**Commission économique pour l'Europe**

## Groupe de travail en matière de roulement et de freinage

**Rapport du Groupe de travail en matière de roulement  
et de freinage sur sa soixante-quinzième session**

### Amendements adoptés au document ECE/TRANS/WP.29/ GRRF/2013/12

Paragraphe I, figure B, remplacer par la figure ci-dessous:

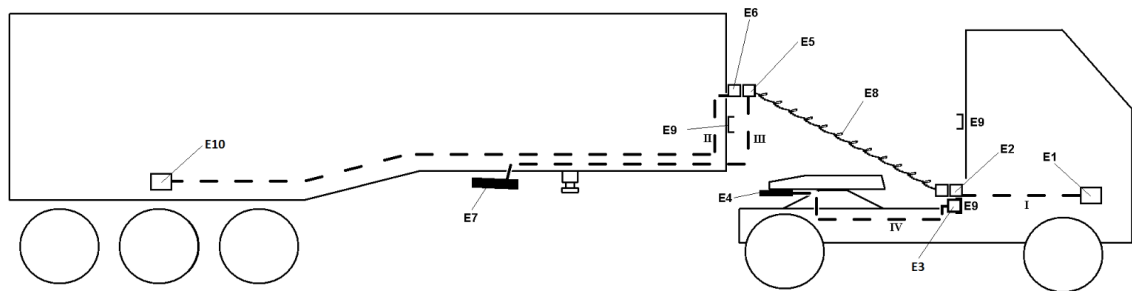
*Remplacer «Câble reliant E3 à E4» par «Câble reliant E10 à E6».*

*Remplacer «Câble reliant E8 à E6» par «Câble reliant E5 à E7».*

*Remplacer «Câble reliant E7 à E9» par «Câble reliant E3 à E4».*

Remplacer «Tuyau spirale pneumatique (commande et alimentation)» par «Tête d'accouplement pneumatique (tracteur) (commande et alimentation)».
